Mission régionale d'autorité environnementale
MARTINIQUE

Avis délibéré
sur la déclaration de projet emportant mise en compatibilité
du plan local d'urbanisme (PLU) de la commune du Vauclin
relatif
à l'extension du périmètre d'exploitation de la carrière
Paquemar - parcelles T-163 et T-166

N°MRAe 2025AMAR1

Rivière Paquemar de la carrière aux mangroves

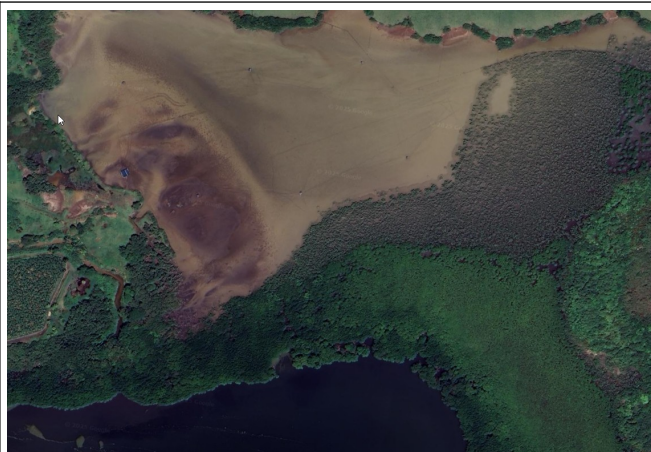
L'analyse des impacts sur l'environnement est proportionnée à l'étude de l'état initial et l'identification de ses enjeux. Ainsi l'impact du projet sur la qualité des eaux de la rivière Paquemar est jugé modéré en aval de la carrière et les eaux de la mangrove ne sont pas évoquées.

Par ailleurs, le rapport fait état de trois bassins de rétention des eaux pluviales susceptibles d'être pollués par des matières en suspension ou des hydrocarbures. Le projet d'extension de la carrière va entraîner l'augmentation de 80 % de la surface du bassin versant (BV1) et par conséquent une augmentation du volume au niveau de son exutoire. Le porteur de projet prévoit un suivi, à minima annuel, de la qualité des eaux ce qui semble insuffisant pour analyser les conséquences sur les eaux superficielles et littorales de l'extension surfacique de la carrière que la DPMcC permet. L'analyse du site au regard du PPRN du Vauclin pourrait, en fonction des impacts potentiels, inciter la commune à définir un périmètre de protection particulier le long de la rivière Paquemar permettant d'éviter, en cas d'inondation, le déversement de matériaux présents sur les zones de stockage, notamment celle sur la parcelle T199 dont une partie est située en zone inondable.

La MRAe recommande de reconsidérer le choix de ce secteur inondable pour le stockage de matériaux ou de définir dans le règlement des mesures de protection de la rivière Paquemar visant à prévenir les risques identifiés, et de proposer les mesures d'évitement de réduction et de compensation correspondantes.
